A HIKVISION lançou na gama Hi-Watch um novo DVR (720P) que no final da sua referência tem a terminação “-EX” (onde X representa a quantidade de HDD’s suportada):

DS-7104HGHI-E1,DS-7108HGHI-E1,DS-7116HGHI-E1,DS-7204HGHI-E1,
DS-7208HGHI-E1,DS-7208HGHI-E2,DS-7216HGHI-E1,DS-7216HGHI-E2

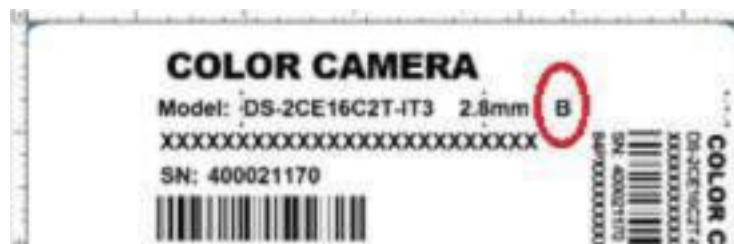
Este modelo traz um novo e melhorado protocolo de comunicação HD-TVI, chamado versão “B”, onde alguns modelos de câmaras não são compatíveis com esta versão do protocolo.

- Câmaras Convencionais/ Analógicas: Todos os modelos funcionam
- Câmaras Turbo HD (720p):
 - C0T - Todas funcionam
 - C2T(B) - Apenas funcionam os modelos que têm a indicação “B” na caixa
 - C5T(B) - Apenas funcionam os modelos que têm a indicação “B” na caixa
- Câmaras Turbo HD Dome: Todos os modelos marcados com “B” na caixa funcionam.
- DS-2AE5123TI-A(B); DS-2AE5123T-A(B); DS-2AE4123T-A(B); DS-2AE7123TI-A(B) - Apenas funcionam os modelos que têm a indicação “B” na caixa

Chamamos a atenção que todos os lotes de câmaras após Fevereiro de 2015, já não devem apresentar problemas de compatibilidade. Isto significa que futuramente estes problemas de compatibilidade deixarão de existir. Trata-se de uma situação transitória necessária para que se pudesse melhorar a fiabilidade e capacidades do protocolo HD-TVI.
